REALIZZAZIONE DI UN IMPIANTO PER LA PRODUZIONE DI ENERGIA ELETTRICA DA FONTE EOLICA NEI COMUNI DI RICCIA (CB) E CERCEMAGGIORE (CB).

PROGETTO DEFINITIVO OPERE CIVILI

PERI_R_1

Riscontro Integrazioni SS del PNRR (MASE-2023-0137680 del 31.8.2023)

Fig. 1 – Stralcio Rete Natura 2000 con indicazione degli impianti eolici già realizzati, in corso di realizzazione, approvati ma non ancora realizzati e in istruttoria

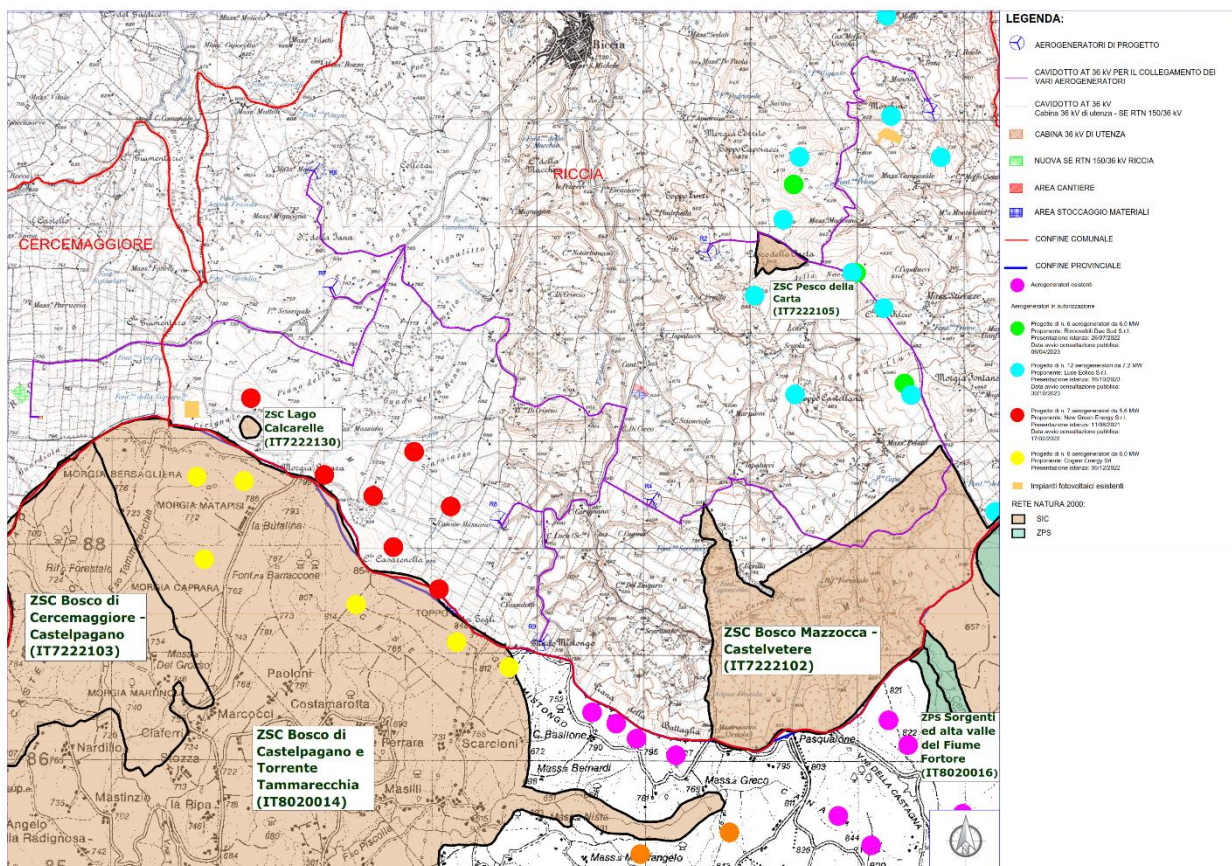
- c) tavola grafica su base IGM in scala al 25.000 con inserimento dell'impianto eolico in oggetto e delle opere connesse in cui siano individuati sia gli impianti eolici che fotovoltaici già realizzati, quelli in corso di realizzazione, quelli approvati ma non ancora realizzati, nonché tutti quelli, con le relative sottostazioni elettriche, per i quali è ancora in corso l'istruttoria per l'ottenimento delle relative autorizzazioni (Progetti ID 8777 e ID 7323 e progetti con singoli aerogeneratori, oltre quelli ricadenti nella regione Campania - ID 7311, CUP 9753);

È stato redatto l'elaborato richiesto (v. elaborato codice PERI_D_27.h).

Dall'analisi degli impianti eolici in corso di istruttoria entro un raggio di 10 km è emersa la presenza di n. 4 progetti eolici in istruttoria nella Regione Molise e n. 2 progetti eolici in istruttoria nella Regione Campania, di seguito elencati:

Fig. 2 – Immagine satellitare del Sito "Toppo Castellana".

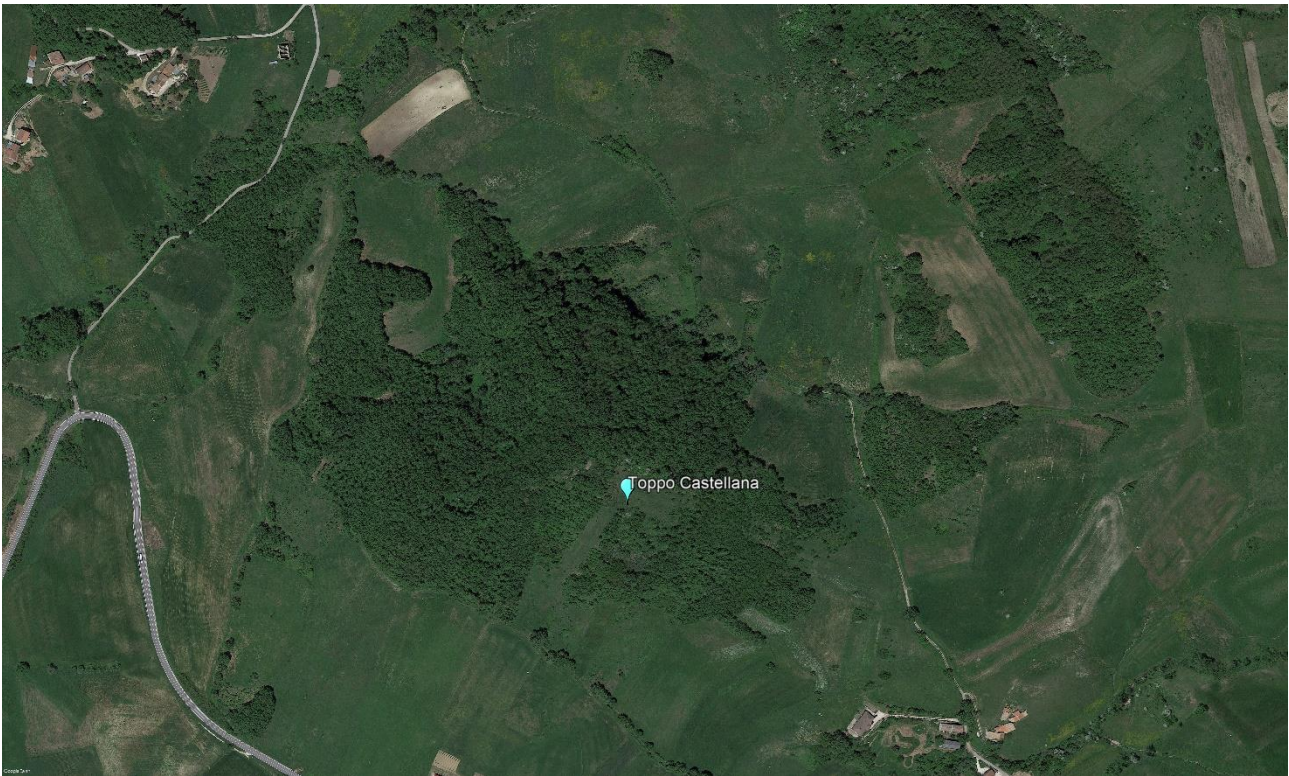
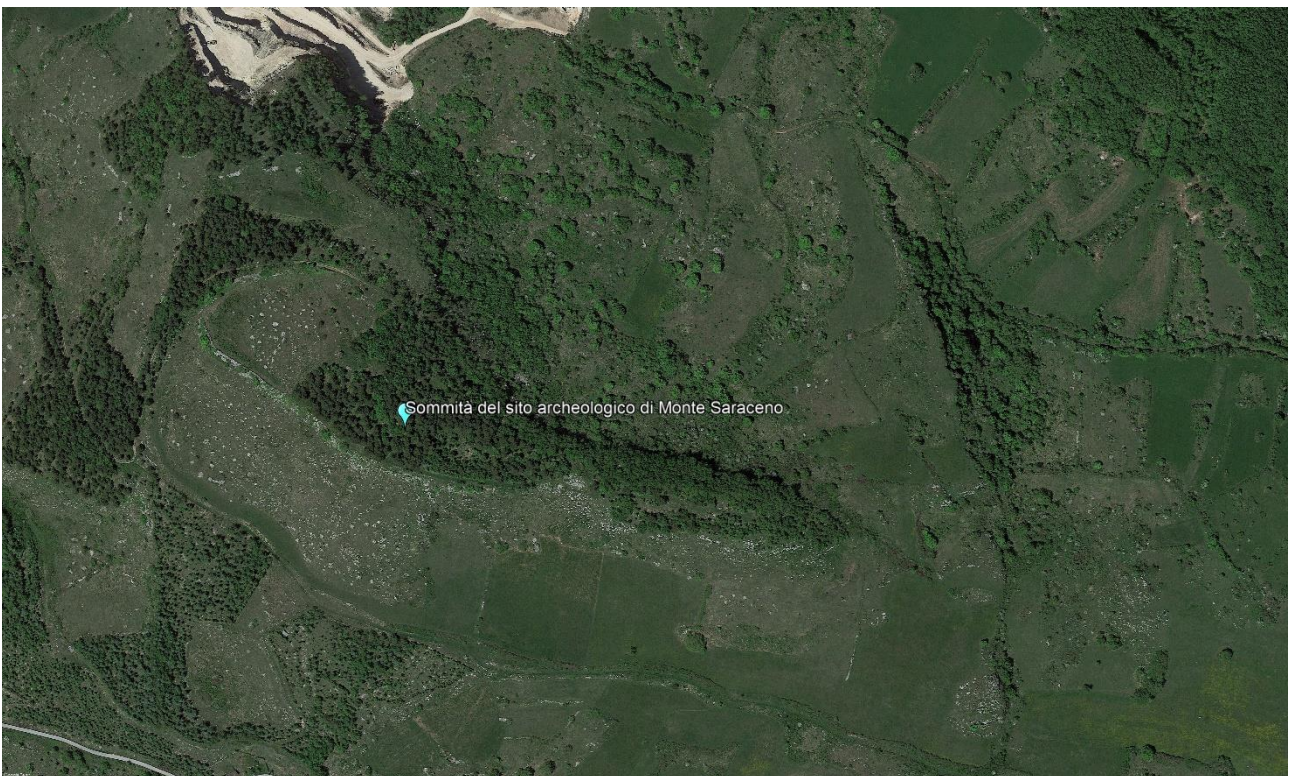
- dal belvedere in prossimità della Croce Stazionaria all'incrocio Via Benevento-Via Mulattieri;
- dal Casino cinquecentesco in loc. Fontelata;
- in prossimità del sistema di croci viarie e votive sottoposte lungo l'antico percorso per Castelvetere;
- in prossimità del sistema di croci viarie e votive sottoposte lungo l'antico percorso per Benevento;
- in prossimità del sistema di croci viarie e votive sottoposte lungo l'antico percorso per Castelpagano;
- in prossimità del sistema di croci viarie e votive sottoposte lungo l'antico percorso per Castelpagano;
- dalla sommità del sito di Tappo Castellana;
- dalla sommità del sito archeologico di Monte Saraceno nel Comune di Cercemaggiore;
- lungo la principale viabilità di penetrazione (strade statali e provinciali);

Si segnala che la sommità del sito Toppo Castellana e del sito archeologico di Monte Saraceno sono impossibili da raggiungere e pertanto da questi punti di interesse è stata redatta una mappa di visibilità specifica per valutarne la visibilità.
